PROCÈS-VERBAL N°1

COMMISSION RÉGIONALE DES TERRAINS ET INSTALLATIONS SPORTIVES

Réunion du : vendredi 24 juillet 2026

PORNICHET - STADE CELESTIN LALANDE 1 - NNI 441320101

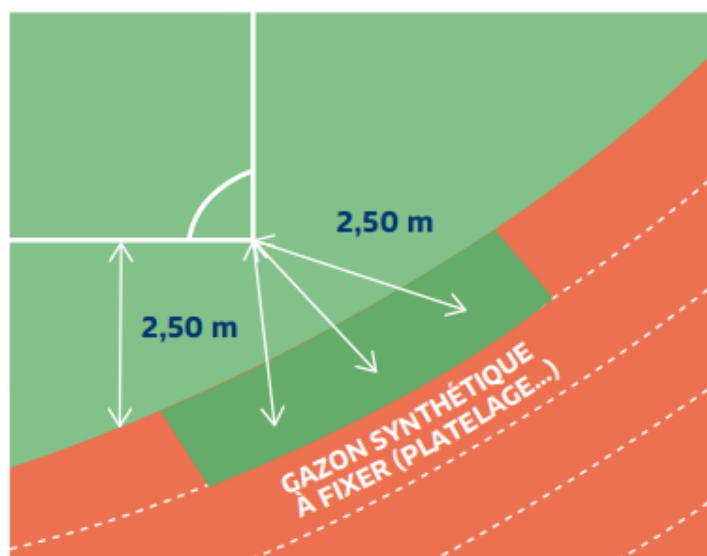
Elle constate que la distance entre les points de corner (coté tribune) et la piste est de 2,00 m.

Art 3.6 : Lorsque l'aire de jeu est entourée par une piste d'athlétisme délimitée par une bordure ou un dalot formant lice, ceux-ci doivent être démontables aux angles de l'aire de jeu afin que soit respectée la zone de sécurité de 2,50 m. Le revêtement de la piste d'athlétisme peut être recouvert, dans ces angles par une plaque de gazon synthétique ou similaire délimitant les 2,50 m. Dans tous les cas, il n'existe aucune rupture de niveau avec l'aire de jeu et la surface doit offrir les mêmes qualités de sol que la zone de sécurité

Au regard des éléments transmis, la C.R.T.I.S. prononce le classement de cette installation en Niveau T4 SYN jusqu'au 08/02/2034.

LE MANS - Stade Roger Deléon - garnier Pagès - NNI 721810702

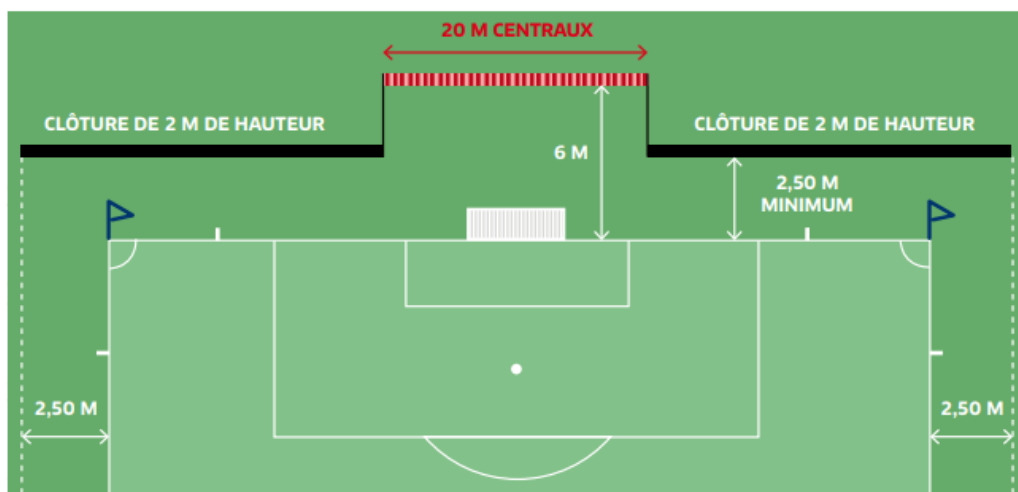
- La zone de sécurité augmentée derrière la ligne de but n'est pas conforme, la largeur derrière la ligne de but doit être de 6 m minimum (Art 3.4).

Toutefois, si le public est admis, la protection de l'aire de jeu doit être réalisée avec une clôture (2m de hauteur hors sol mini) sur toute la largeur et au droit des 20 m centraux si la largeur de 6 m de zone de sécurité augmentée est maintenue, une main courante peut-être installée au droit de ces 20 m centraux (Cf schéma ci-joint).

Au regard des éléments transmis, et de la non-conformité constatée, la C.R.T.I.S. prononce le classement de cette installation en Niveau T5 SYN jusqu'au 19/12/2032.
